H T T R（高温工学試験研究炉）に関する 審査の概要（案）

原子力規制庁

※ 本資料は、日本原子力研究開発機構大洗研究所H T T R（高温工学試験研究炉）の新規制基準への適合性審査の概要を分かりやすく表現することを目的としているため、技術的な厳密性よりもできる限り平易な記載としています。正確な審査内容及び審査結果については、審査書案をご参照ください。

基準地震動の策定 (応答スペクトル)

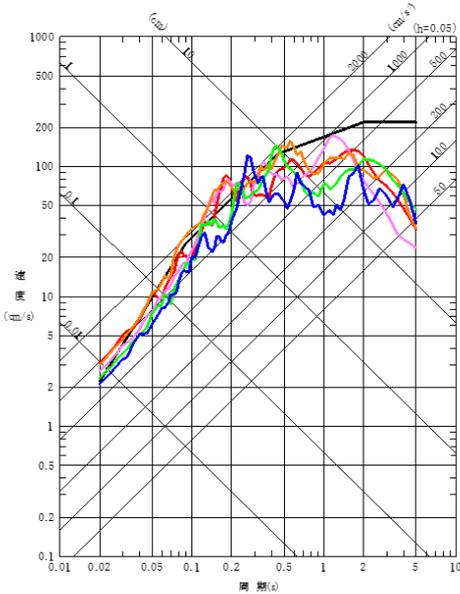
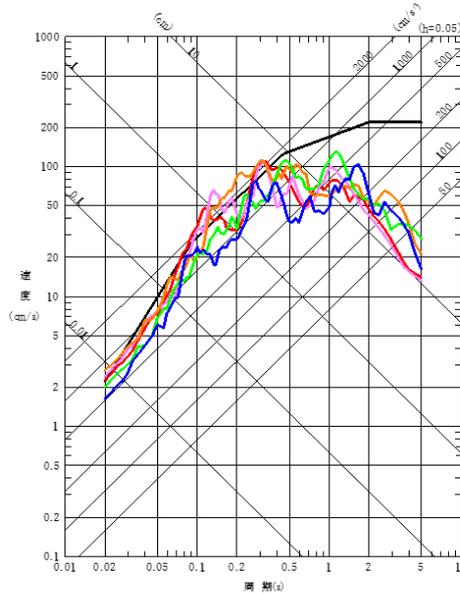
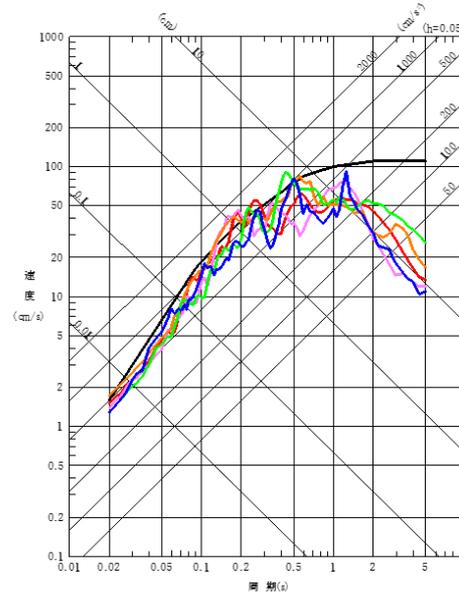
- 解放基盤表面は、新規規制基準で要求されるS波速度(700m/s)を持つ硬質地盤であり、著しい風化を受けていない地層のGL-172.5mに設定。
- 基準地震動として、**Ss-D、Ss-1~5の6波**を策定。
- 「震源を特定せず策定する地震動」は、全ての周期帯でSs-Dに包絡されており、基準地震動策定の対象とされていない。

- 最新の科学的・技術的知見を踏まえ、各種の不確かさを十分に考慮して、敷地及び敷地周辺の地質・地質構造、地盤構造並びに地震活動性等の地震学及び地震工学的見地から適切に基準地震動が策定されていることから、新規規制基準に適合していることを確認。

図 全交流動力電源喪失の評価結果

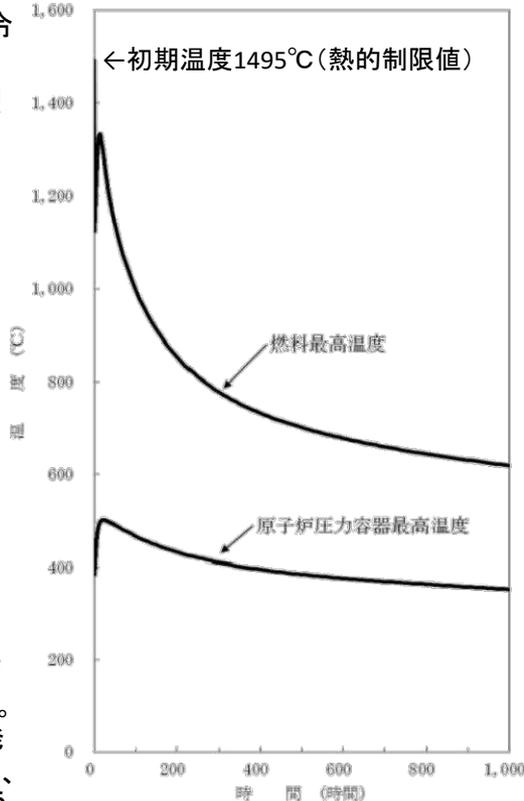
①Bクラス設備損傷時の原子炉の冷却挙動の確認

Bクラス設備である補助冷却設備、炉容器冷却設備、非常用発電機の損傷※を想定

全交流動力電源喪失、炉心冷却機能喪失に相当するが、原子炉は自動停止し、原子炉の自然冷却により燃料最高温度は初期値を超えない。

<審査結果の概要> 以下を確認したことにより基準に適合していると判断した。

- 試験研究用等原子炉施設が地震力に対して十分に耐え、安全機能を損なわない耐震設計方針としていること。
- 既許可におけるSクラス設備の一部をBクラスに見直したとしても、試験研究用等原子炉施設の安全機能が損なわれない耐震設計方針であること。

【茨城県沖から房総沖に想定するプレート間地震による津波特性化波源モデル】

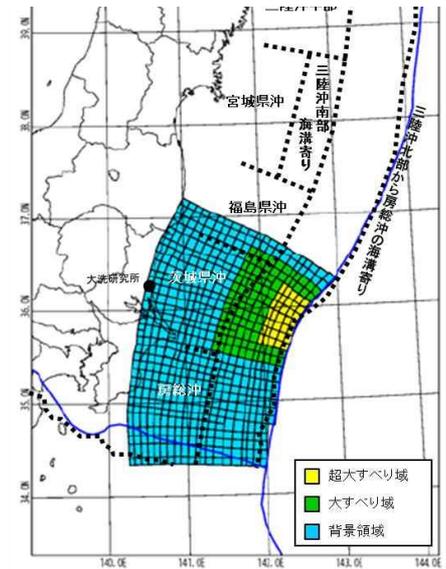
試験研究用等原子炉施設の供用中に大きな影響を及ぼすおそれがある津波の波源として、「茨城県沖から房総沖に想定するプレート間地震による津波」(Mw8.7)を選定したことについては、以下のことから、新規制基準に適合していることを確認。

- 波源領域の南限を北米プレートとフィリピン海プレートの境界を超えて矩形となるよう、茨城県沖から房総沖に拡張し、Mw8.7としていること
- 超大すべり域について、杉野ほか(2014)では、Mw8.7以下では設定しないこととなっているが、保守的に超大すべり域を設定していること
- 大すべり域及び超大すべり域のすべり量について、杉野ほか(2014)の設定よりもさらに割り増して設定していること
- 特性化モデルは、最新の知見を踏まえ、大すべり域及び超大すべり域の位置、面積、すべり量等について、不確かさを考慮して設定していること
- 大すべり域及び超大すべり域の位置については、大すべり域の形状が敷地に与える形状を考慮した上で、茨城県沖から房総沖の範囲で南北に10km単位で移動させたパラメータスタディを行い、敷地への影響が最も大きい位置を抽出していること

【敷地への津波の遡上評価結果】

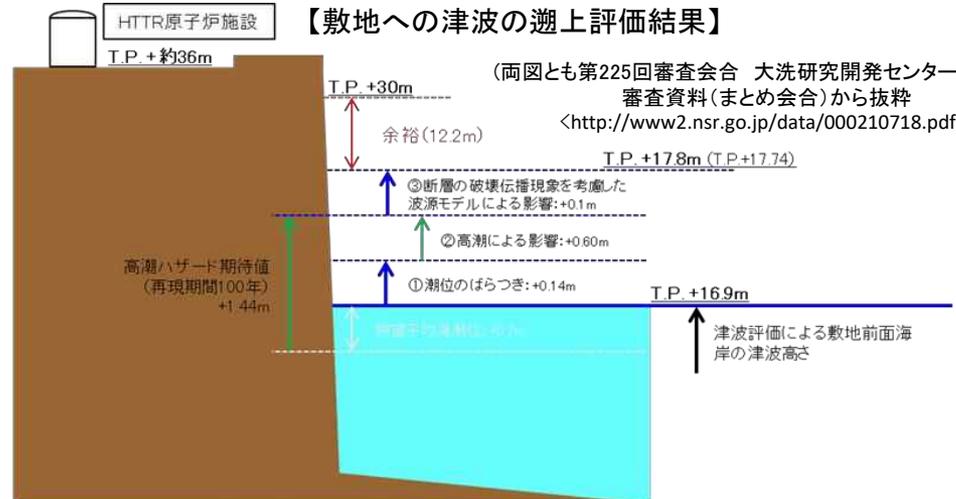
- 本試験研究用等原子炉施設に大きな影響を及ぼすおそれがある津波を複数選定し、最新の科学的・技術的知見を踏まえ、各種の不確かさを十分に考慮して数値解析を行い、適切に策定されていること
- 施設への津波の遡上評価の結果、津波による遡上波は当該施設が設置される位置を踏まえれば到達するおそれがなく、当該施設の安全機能が損なわれるおそれがないこと

・ 検討の結果、津波がT.P.+30m(敷地前面海岸の高さ)まで到達する可能性はない。

UL垂直燃焼試験（火災防護基準）及びICEA垂直燃焼試験の概要

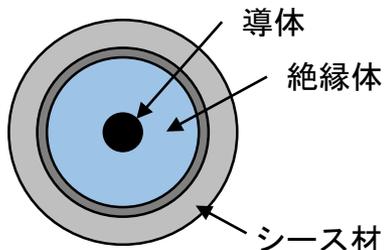
- 火災防護対象ケーブルは、IEEE383等に基づく垂直トレイ燃焼試験及び**ICEA垂直燃焼試験**により、ケーブルの延焼性及び自己消火性を確認した。
- ケーブルの自己消火性を確認するICEA垂直燃焼試験はシース材をはぎ取った燃焼試験であり、**火災防護基準に例示されるUL垂直燃焼試験とは異なるが、下表に示す実用発電用原子炉の審査において確認された内容に照らして、シース材の不燃性や厚さも確認し、難燃ケーブルに必要な自己消火性があると判断した。**
- ICEA垂直燃焼試験により、絶縁体の自己消火性を確認していない火災防護ケーブルについては、設工認段階において、敷設されている既設の余長ケーブルに対するUL垂直燃焼試験を実施することで自己消火性を確認する方針としている。

評価結果のまとめ

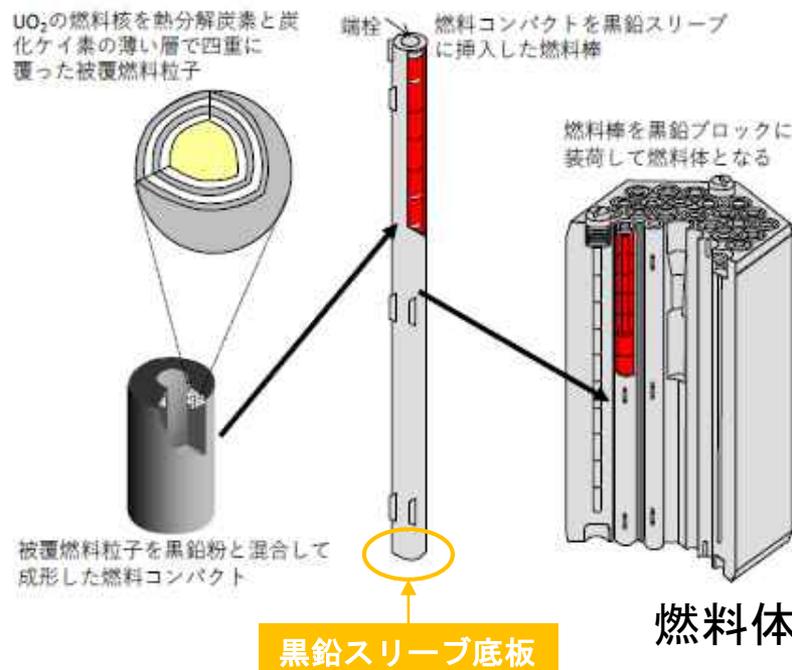
- ・ 黒鉛スリーブ底板厚 6mm残存 (初期値10mm)
 - ・ サポートポスト外径 150mm残存 (初期値150mm)
- いずれもDBAの判断基準 (各5mm以上、80mm以上) を満たし、構造強度は保たれる。

原子炉建家の目張り想定箇所

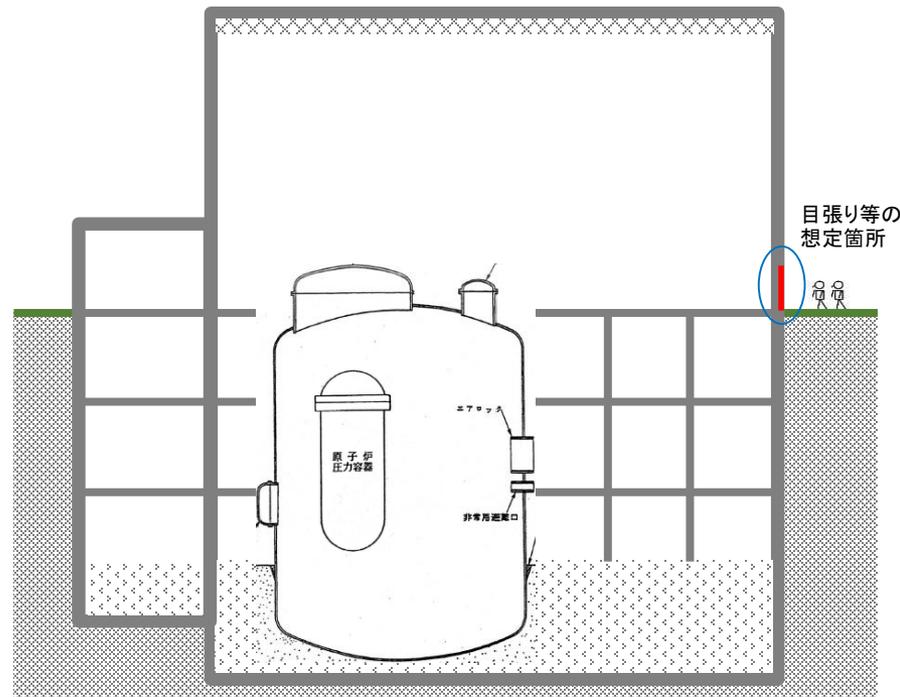
原子炉格納容器から放出される放射性物質による公衆被ばくの影響は、被覆燃料粒子の1%破損を仮定した場合、約3mSvとなる。

事故発生後1時間までに原子炉建家に目張り対策を行った場合、約2mSvとなる。

その際、全面マスクの着用や作業時間の管理等、運転員等の被ばく低減の措置を講じる。

- 事故の拡大防止のための対策として、スクラム失敗時の後備停止系による原子炉停止等、事故の早期収束のために講じる措置が明確になっていることを確認
- 影響緩和のための対策として、原子炉建家の目張り対策等が準備され、運転員等の被ばく低減のために講じる措置が明確になっていることを確認
- 周辺公衆の実効線量の評価値は、対策を講じない場合であっても5mSvを下回るものの、多量の放射性物質の放出に至るおそれがある事故として選定したことは保守的であること、原子炉建家の目張り対策により周辺公衆の実効線量の評価値を低減できることから、当該対策が影響緩和に資するものであることを確認

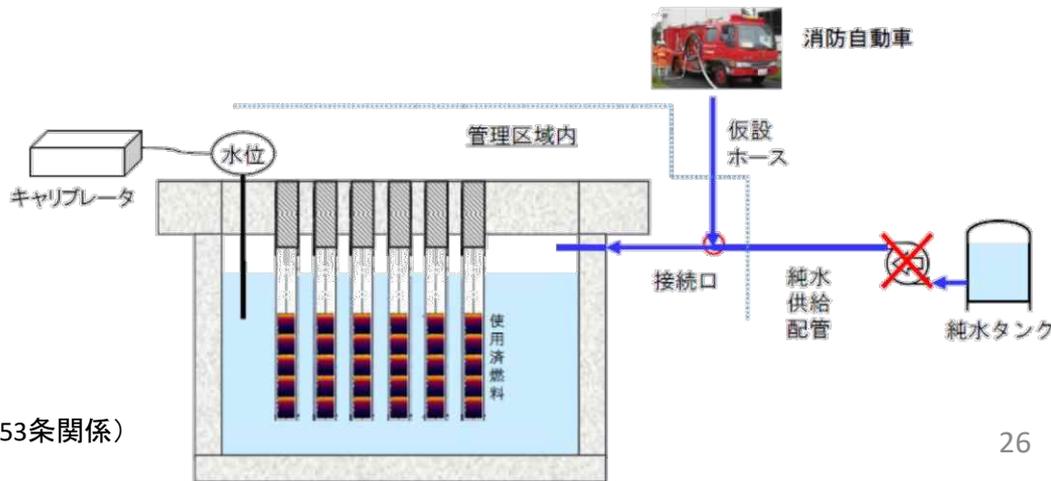
プール水の蒸発による貯蔵ラック温度は15日間は100℃以下であり、その間に消防車による注水が可能

図 使用済燃料貯蔵建家の冷却機能が喪失した場合の使用済燃料貯蔵設備貯蔵ラック温度評価

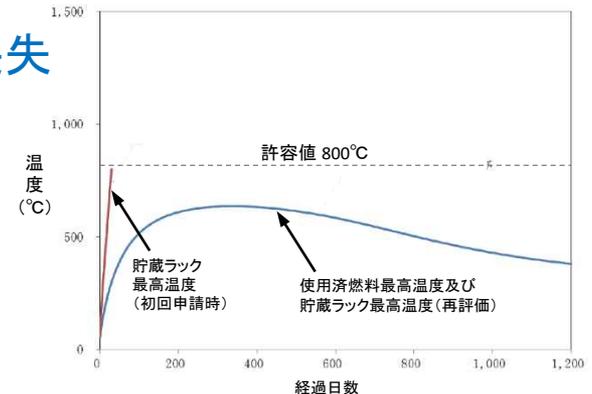
極めて保守的に完全断熱状態を想定すると約1ヶ月で使用済燃料の破損に至る可能性がある

- 使用済燃料貯蔵建家の換気空調装置が簡易な補修等により復旧可能な場合は復旧し、使用済燃料をできるだけ早く冷却する。
- 使用済燃料貯蔵ラック上面に堆積したがれきを撤去する。
